Staatstoezicht op de Mijnen
Ministerie van Economische Zaken
en Klimaat

Datum 24 september 2026
Betreft Briefadvies SodM naar aanleiding van de NCG Diepteanalyse 2026

Figuur 1: 'huidige prognose' en bandbreedte DA26 ligt onder bandbreedte DA25 ⁵

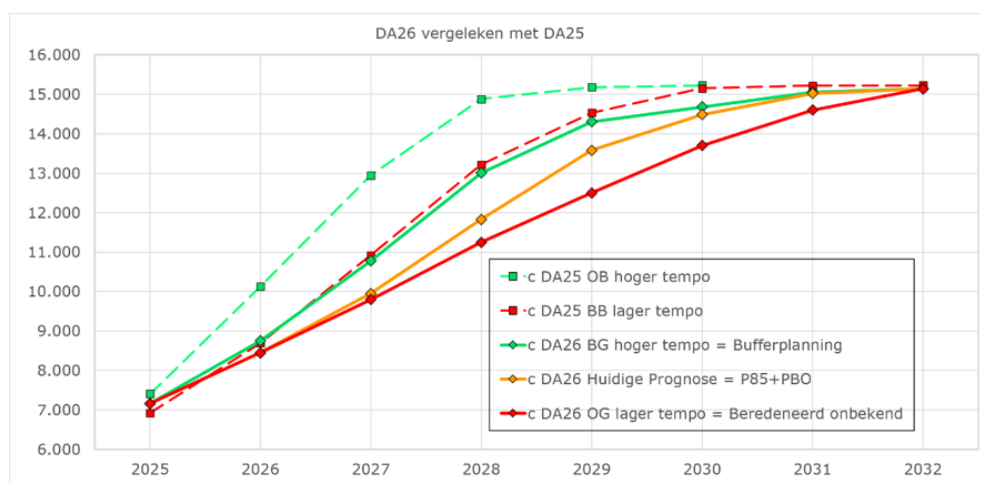
Mede omdat NCG conservatieve keuzes heeft gemaakt ligt vrijwel de gehele bandbreedte van de DA26 onder de bandbreedte van de DA25. Wat opvalt is dat de P50-verwachting redelijk overeenkomt met de bufferplanning van het eerste scenario. De planning van het MJVP van juli 2026 laat een veel lager tempo zien dan het MJVP van februari 2026, maar ligt aardig in de buurt van de bufferplanning. Dat laatste is ook te verklaren omdat de

projectplanningen, die zijn bepaald met nieuwe uniforme manier van projectplanning en risicomanagement, in het MJVP zijn overgenomen. Dit alles geeft SodM het vertrouwen dat een 'huidige prognose', en in ieder geval de doelstellingen voor NCG, aan de P50-verwachting gekoppeld kunnen worden, al dan niet gecorrigeerd voor portfolio-brede onzekerheden. Met andere woorden: de doelstellingen kunnen hoger en daarmee ambitieuzer zijn dan de 'huidige prognose' van NCG, waarmee ze richting de P50-verwachting gesteld kunnen worden.
